Läs/skrivproblem på ABC 838

LUXOR Serviceinformation

Jan -85 2-7

Angående Styrkort 55 21046-11/-21/-41

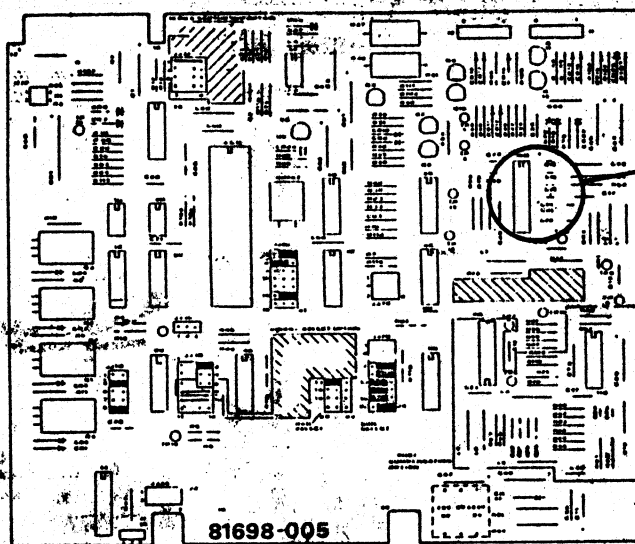
Felsymptom Svårigheter att läsa/skriva på de innersta spåren efter en tids användning.

Felorsak Felvända kondensatorer C14 och C15 på drive-elektronik med nummer 81698-005. På vissa kort är dessutom komponenttrycket fel.

De felvända kondensatorerna börjar läcka efter en tid. Läsförstärkarna får då DC spänning på ingången, med distortion på signalen som följd.

Fältåtgärder Kontrollera att kondensatorerna C14 och C15 är monterade som i figuren nedan. Om de är felvända - byt till nya (Art nr: 62 50019-01).

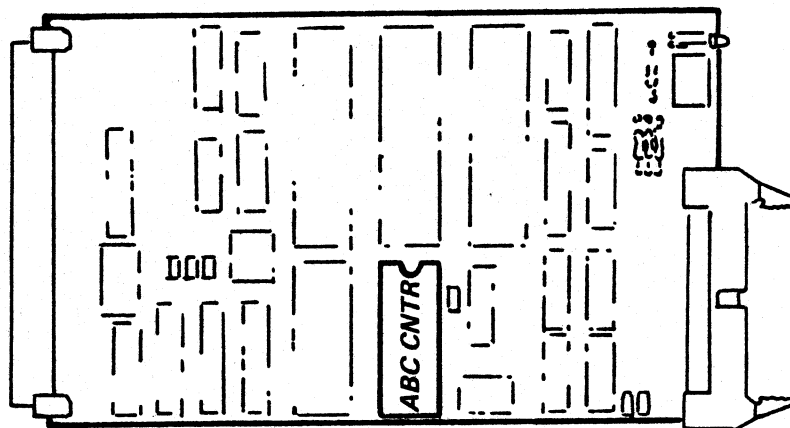
Apparat typ	Flexskivenhet ABC 830, 190 9206-25 ABC 832, 190 9711-26/-27 ABC 834, 230 7802-01 ABC 838, 230 8838-25 Skivminnesenhet ABC 850, 230 8440-15
Felsymptom	5.25" flexskivenhet: Klarar inte att läsa 40 spårs flexskivor med enkel packningstäthet. 8" flexskivenhet: Kan ibland ge Error 21 "Hittar ej filen" om motorn har stannat och man därefter försöker öppna en fil.
Felorsak	5.25": Felaktig skevning av sektorerna vid läsning av 40 spårs flexskivor med enkel packningstäthet. (Felaktig skevning innebär ungefär: Läser sektorerna i fel ordning). 8": Tid innan "Off line" kontrolleras för kort. Förlängd till 75 ms.
Fältåtgärder	Byt PROM ABC CNTR 1.0X till ABC CNTR 1.06 art nr 64 90318-06. Detta PROM finns i apparater producerade från och med 850102. (Märkning på typetikett ABC 850 = A01 5014XX).

Utbytet handläggs som normalt garantiärendet. Utbytta PROM returneras tillsammans med Faktura och Felrapport.
